**ENQUETE PUBLIQUE  
OBSERVATIONS DU PUBLIC  
PARC EOLIEN SUR LE TERRITOIRE DES COMMUNES DE  
ANY-MARTIN-RIEUX, LEUZE ET MARTIGNY**

Observation n°4 – 10 mai 2019

Enquête publique - Observations - PARC EOLIEN DE LA VALLEE DU TON - Société CE TROIS RIVIERES

*Observations relatives au Dossier de Demande d'Autorisation Unique*

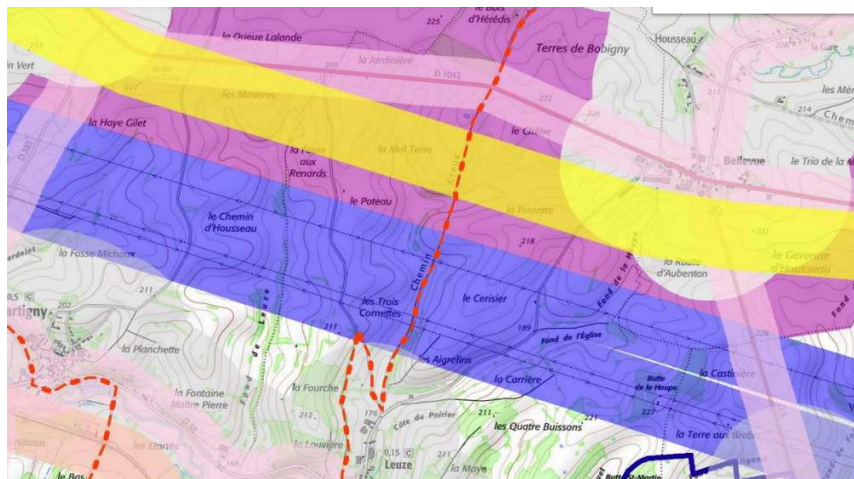
Les 8 éoliennes numérotées 7 à 14 sont implantées dans une bande de terrain de largeur 100 m environ, encadrée par une zone de lignes électriques HT aériennes et par une zone de conduites gaz enterrées, ainsi que stipulé aux pages 118 et 119 du document (respectivement zones de protection bleue et jaune de la Carte 47). Cette bande de terrain est libre.

Question : La société GRT Gaz a-t-elle informée du détail du projet, suffisamment pour prendre note que l'implantation des d'éoliennes 1 2 3 et 7 8 9 de part et d'autre de la zone de servitude Gaz rend impossible toute extension future de son réseau ?
